УСТРОЙСТВА ТЯГОВО-СЦЕПНЫЕ ПРОМЫШЛЕННЫХ ТРАКТОРОВ

ГОСТ 17595—88

Изменение № 1 ГОСТ 17595—88 Устройства тягово-сцепные промышленных тракторов. Расположение и основные размеры

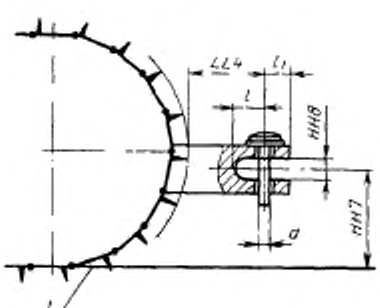
Пункт 1. Подрисуночная подпись. Заменить слова: «*d* — диаметр вилки» на «*d* — диаметр пальца»;

таблица. Графа «Обозначение размера». Заменить обозначение и значения: НН8 на «НН8, не менее»; 45 на $44^{+1,3}_{-0,7}$; 72 на $71^{+2,1}_{-1,1}$; 74 на $74 \pm 0,74$;

для класса трактора 6 заменить значение: 90 на 63;

для классов трактора 25, 35 заменить значения: 110—320 на 110—400.
